## Projet de Parc éolien de DIOU Énergies

### **DOSSIER DE DEMANDE D'AUTORISATION ENVIRONNEMENTALE**

**Mémoire en réponse à l'avis de la Mission Régionale de l'Autorité Environnementale**

**DECEMBRE 2021**

Figure 2 : Carte extraite de l'étude d'impact (page 462) présentant le contexte éolien (Source : COUASNON)

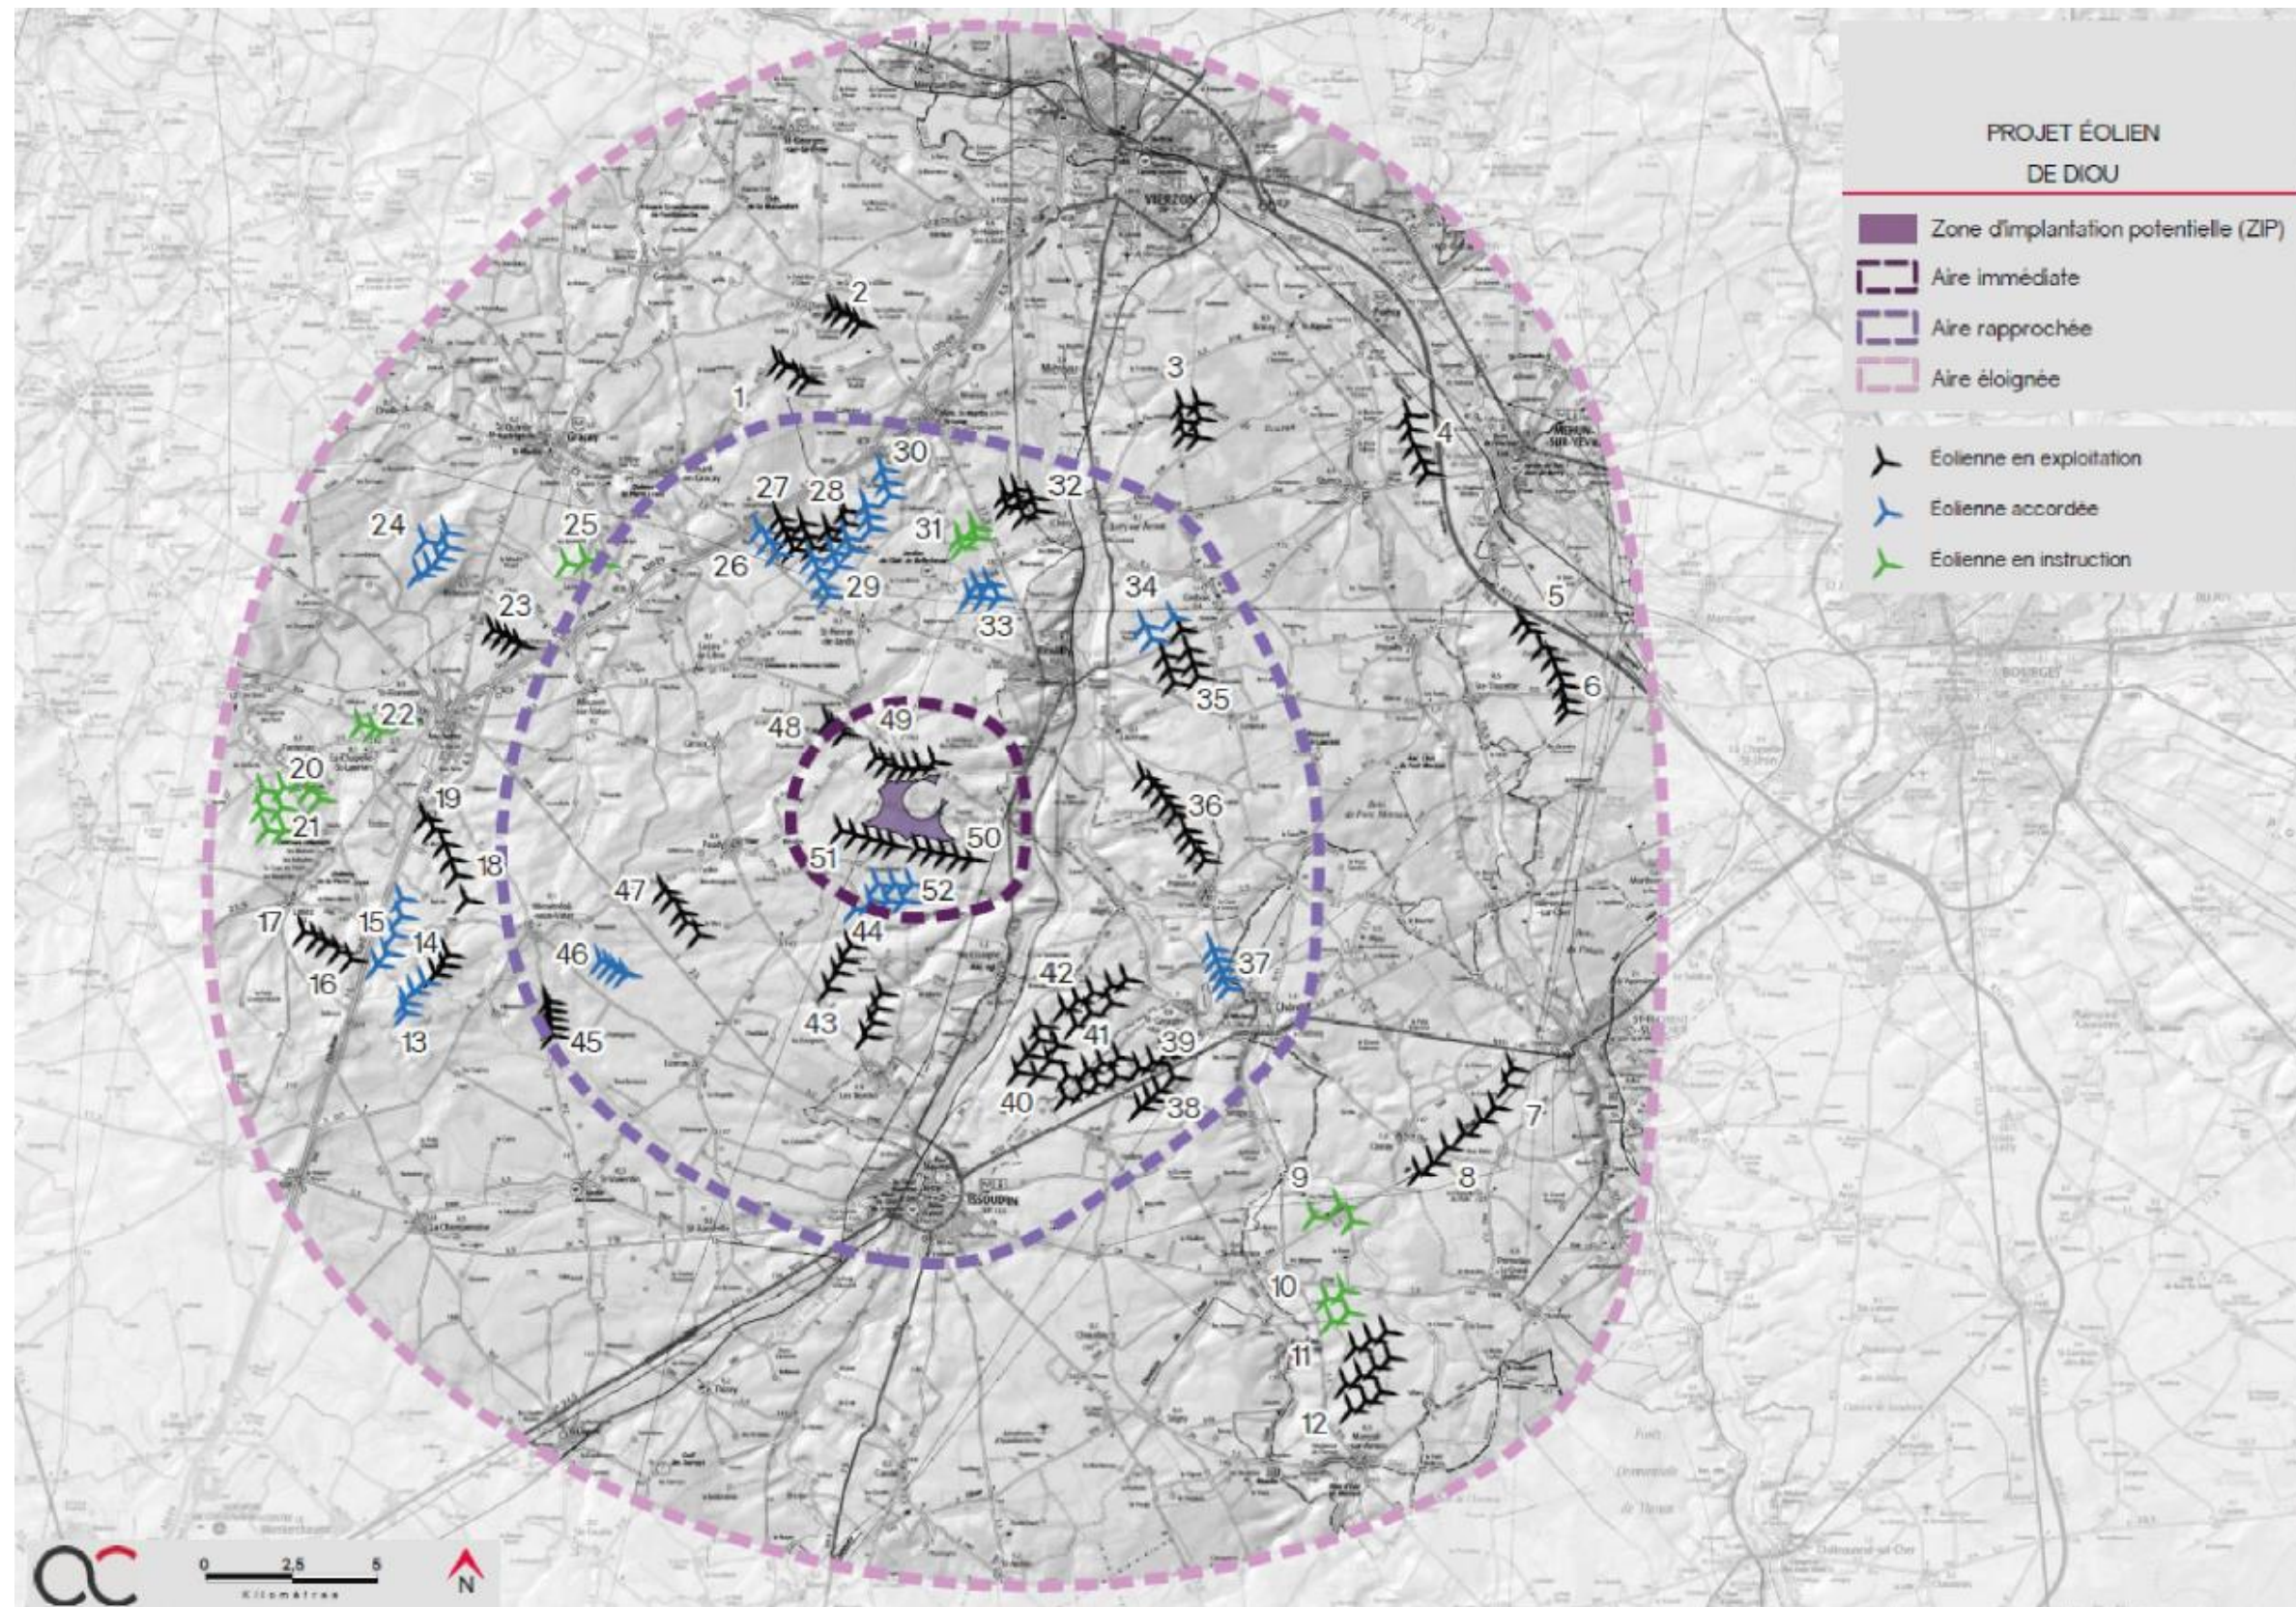
- réaliser des écoutes en altitude sur le site d’implantation du projet ;
- de mettre à jour l’état initial de l’étude d’impact à la lumière des résultats de ces écoutes.

En effet, de nombreuses installations de projets éoliens aux abords du projet de Diou ont déjà fait l’objet de suivis post implantation (suivis de mortalité et écoutes en altitudes). Les données recueillies sur 9 parcs

éoliens à proximité ont pu ainsi être exploitées et mises en corrélation avec l’activité au sol mesurée lors des inventaires sur le site de DIOU Energies. Le tableau 2 et la figure 2 (extraite de l’étude d’impact page 462) en pages suivantes permettent de les identifier et de les localiser.

La tableau 183 page 504 de l’étude d’impact récapitule les résultats des suivis mortalité sur les 9 parcs étudiés et les bridages préconisés pour ces parcs. En analysant les niveaux d’activité au sol, les résultats des suivis de mortalités et d’écoutes en hauteur des 9 parcs éoliens à proximité, ainsi que les arrêtés préfectoraux complémentaires concernant les bridages chiroptérologiques, Valorem a fait le choix de mettre un bridage chiroptérologique important. Les valeurs seuil choisies sont le meilleur compromis entre la diminution du risque de mortalité des chauves-souris et la minimisation des pertes économiques induites par le bridage des éoliennes. Cette mesure concerne toutes les éoliennes qui comportent un risque important de collision pour les chiroptères et sera mis en place dans les conditions suivantes :

- du 1<sup>er</sup> mai au 31 octobre ;
- en l’absence de pluie ;
- pour une température supérieure à 9°C ;
- pour des vitesses de vent inférieure à 6 m/s du 1er mai au 30 juin
- pour des vitesses de vent inférieure à 6,5 m/s du 30 juin au 31 octobre ;
- Du coucher au lever du soleil.

Le bridage ainsi proposé permet de prendre en compte les différentes contraintes liées à la zone du projet éolien de DIOU Énergies, notamment la forte présence de la Noctule commune sur la période automnale et la présence d’une colonie de reproduction à 3,5 km de la zone d’implantation, et d’être en accord avec les bridages ou préconisation de bridage des parcs alentours.

**En conclusion** malgré l'absence d'écoute en altitude au droit du site, Valorem a pu récolter et faire analyser par le bureau d'études Calidris les données de 7 suivis annuels sur les 9 parcs éoliens s'étalant en majorité sur la période de Mai à Octobre et datant au maximum de 2017. Les arrêtés préfectoraux complémentaires pour renforcer le bridage chiroptérologiques ont également été analysés. Ces études récentes apportent des éléments détaillés et pertinents pour évaluer le risque potentiel d'impact du projet éolien de Diou sur les chiroptères. L'étude des impacts et la définition des mesures envisagées ont tenu compte de ces retours d'expérience sur le territoire d'étude, comme le démontre le bridage proposé qui dispose par rapport aux 9 autres parcs analysés :

Figure 3 : Carte de localisation des coupes de l’aire d’étude rapprochée et localisation des photomontages

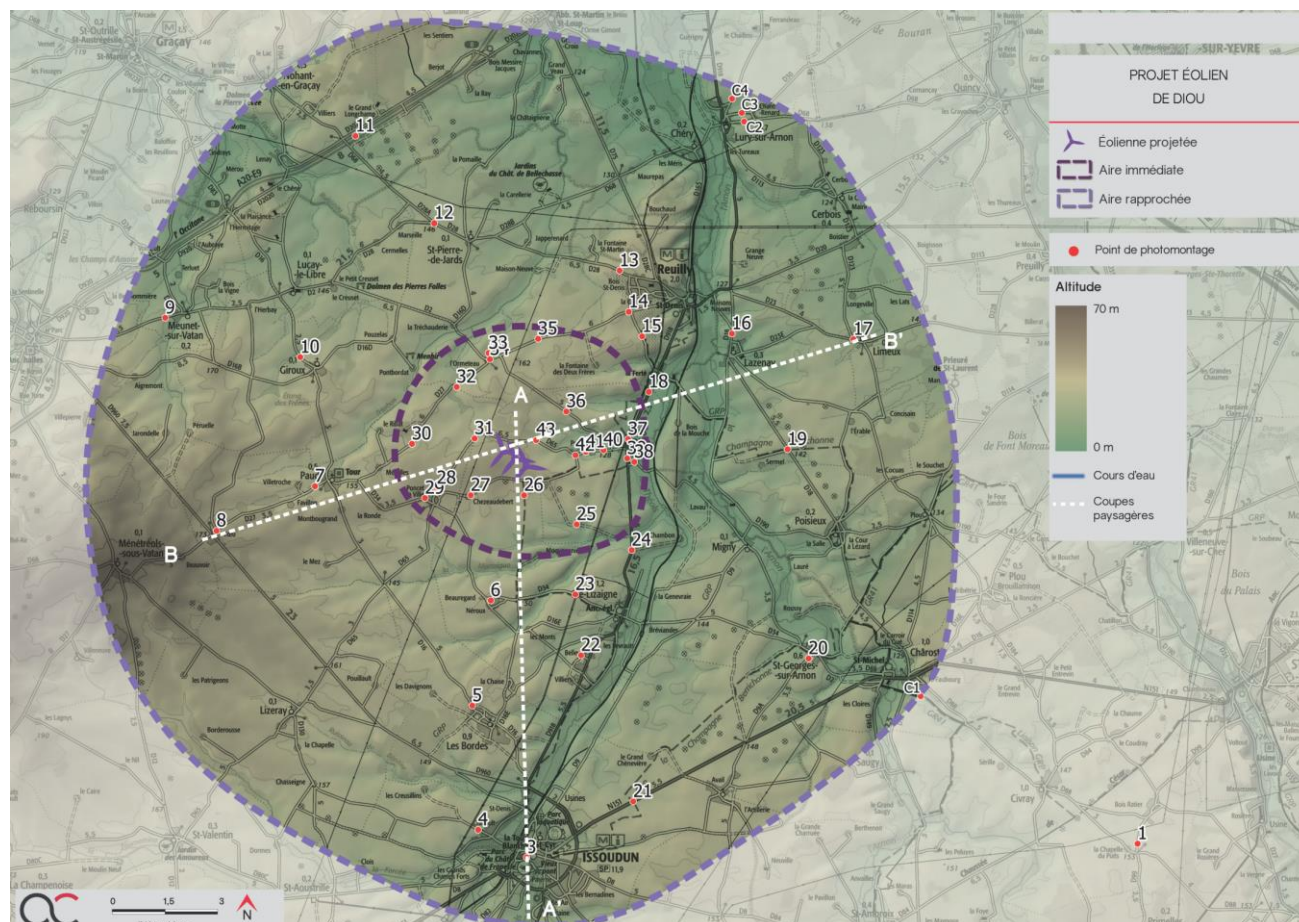
- compléter l’analyse des covisibilités, notamment avec le vieux village de Lury-sur-Arnon et avec la collégiale Saint Michel à Chârost ;

Dans son avis, la MRAE fait état que « La covisibilité avec le site inscrit du vieux village de Lury-sur-Arnon n’apparaît pas suffisamment analysé, notamment depuis les entrées nord-est du bourg par les routes départementales n°30 et 68 et par la route de Ferrandeu sur le versant est de la vallée. De même, la collégiale Saint-Michel située sur la commune de Chârost aurait pu faire l’objet d’une analyse de covisibilité depuis l’entrée sud-est par le sentier de Grande Randonnée n°41. ». Afin de répondre à ce point, 4 photomontages complémentaires ont été réalisés, à savoir le C1, C2, C3 et C4 (disponibles en annexe 2 du présent document). La carte ci-contre présente leur localisation, le tableau 3 récapitule la synthèse des enjeux paysagers des photomontages de l’aire rapprochée, en y ajoutant ces 4 points de vue. Enfin, la synthèse des enjeux de visibilité et/ou covisibilité avec un édifice ou un site protégé a été reprise en incluant l’analyse de ces photomontages.

Conformément aux sensibilités relevées dans l’état initial et adaptées suite au choix de l’implantation finale, cet enjeu est illustré par 7 photomontages concernant :

Les photomontages n°3, 7 et 17 sont disponibles en annexe de l'étude d'impacts alors que les n°C1, C2, C3 et C4 sont présentés en annexe 2 du présent document.

En lien avec la visibilité propre du projet, sa prégnance et au regard du paysage perçu actuel, l'impact a été jugé faible pour le donjon de la Tour Blanche, très faible pour le château de Saragosse, la covisibilité avec la tour du château de Paudy et la covisibilité avec le site du vieux village de Lury-sur-Arnon et nul pour la covisibilité avec la collégiale Saint-Michel de Chârost.

**Figure 4 : Carte du contexte éolien, avec intégration des parcs refusés**

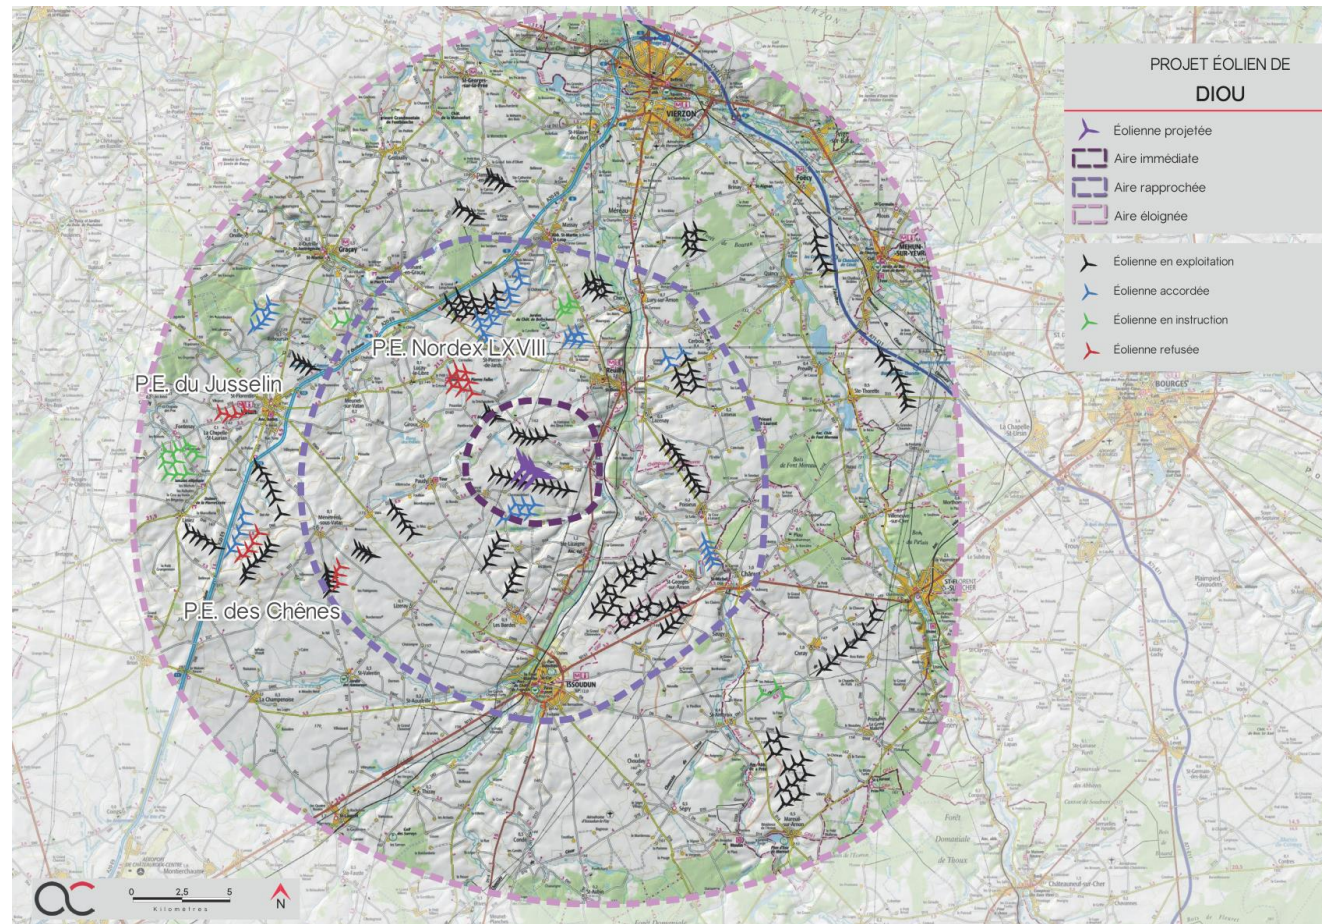
- **compléter l'étude des effets cumulés en prenant en compte l'ensemble des projets connus, instruits ou en instruction, susceptibles d'être installés dans le périmètre d'étude ;**
- **d'analyser les photomontages produits pour conclure sur les effets du projet en termes de saturation visuelle depuis les bourgs avoisinants.**

Afin de tenir compte de ces 3 projets dans l'analyse des effets cumulés, une mise à jour a été réalisée sur les éléments suivants :

- reprise des photomontages 6, 11 et 13
- reprise de l'étude d'occupation visuelle avec 3 photomontages réalisés depuis les principales sorties pour chacun des quatre bourgs étudiés

La carte suivante présente le contexte éolien avec l'intégration des 3 parcs refusés dont la MRAE fait état dans son avis. Afin d'étudier les effets cumulés de ces parcs éoliens avec celui de Diou 3 photomontages présentant du dossier ont été repris en intégrant ces projets refusés. Les photomontages repris ont été sélectionnés pour maximiser les chances de voir des effets cumulés.

La reprise des photomontages 6, 11 et 13 (disponibles en annexe 3 du présent document) a permis d'analyser la relation visuelle entre le projet de Diou et les parcs refusés de NORDEX LXVIII, des Chênes et de Jusselin. Cette analyse ne fait pas apparaître d'effets cumulés supplémentaires avec le présent projet de Diou.
